玄海原子力発電所第3号機 原子炉冷却系統施設の改造の工事
(抽出オリフィス廻り弁・配管取替工事)
設計及び工事計画変更認可申請の概要について

2023年1月31日
九州電力株式会社

【申請範囲】

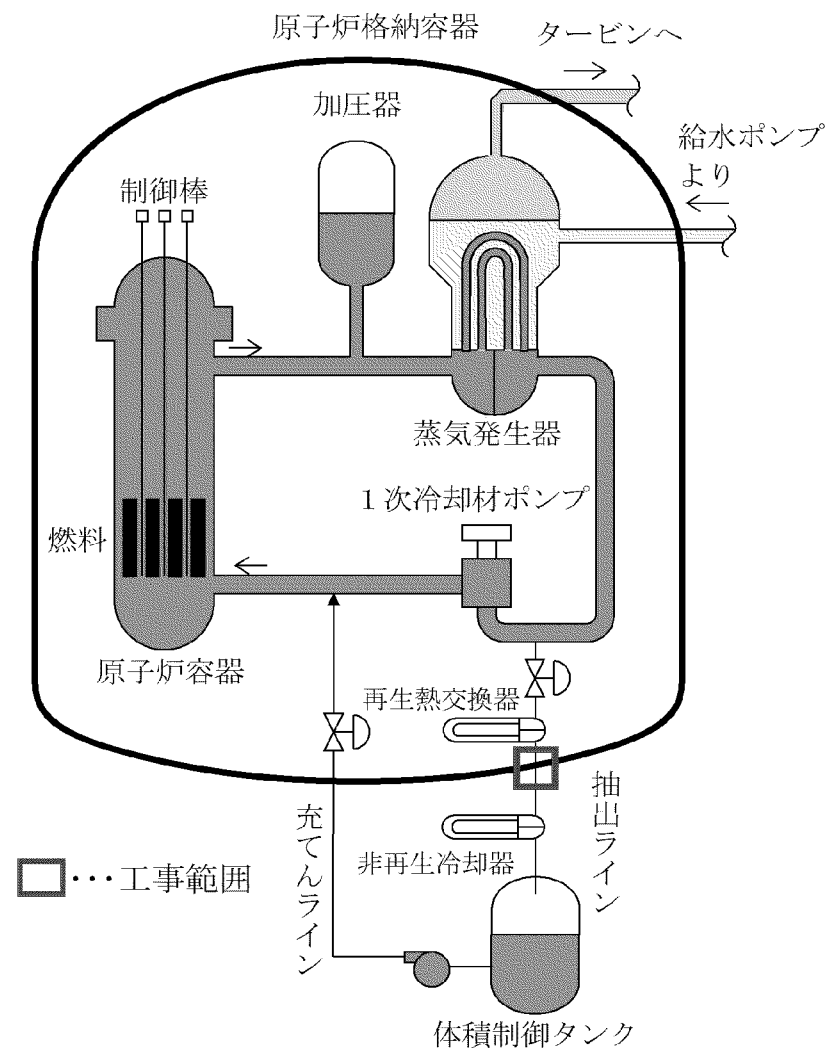
抽出ラインのうち抽出オリフィス廻りに使用している差込み溶接式管継手については、突合せ溶接式管継手のものと比較すると応力集中を受けやすい形状となっているため、溶接継手構造の改善による信頼性向上の目的から、以下の工事を実施する。

①	配管及び弁の溶接箇所を差込み溶接式管継手から突合せ溶接式管継手に変更する。
②	配管分岐点のうち、差込み溶接を使っている箇所を、突合せ溶接へ変更するためにT継手を追設する。
③	①、②に併せて、配管の材料をSUS304系から炭素含有量を制限（ $C \leq 0.05\%$ ）したSUS316系に変更することにより耐応力腐食割れ性の向上を図る。
④	①に併せて、化学体積制御設備の止め弁（3V-CS-005A,B,C）について、弁箱を変更した弁へ取替えを行う。

2. 抽出オリフィス廻り弁・配管取替工事の概要（2 / 2）

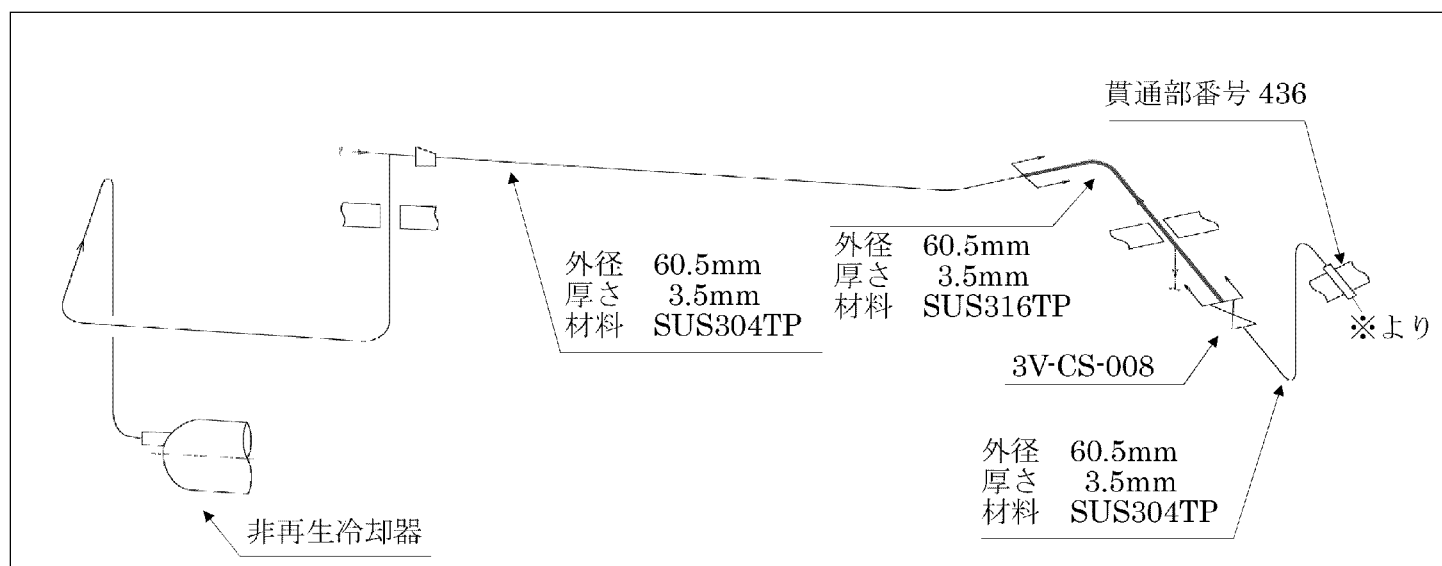
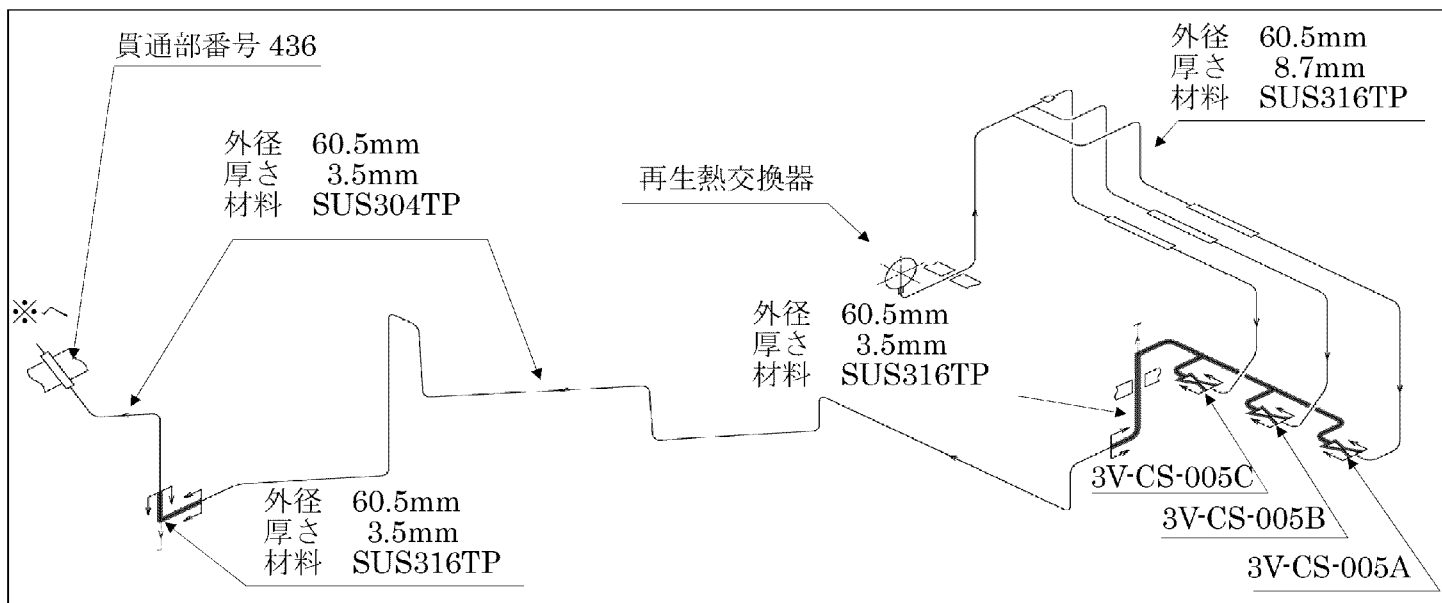
(6) 主要弁 ・弁 3V-CS-005A,B,C

(7) 主配管 ・弁 3V-CS-008 ～ 非再生冷却器

・弁 3V-CS-005A,B,C ～ 格納容器貫通部（貫通部番号436）
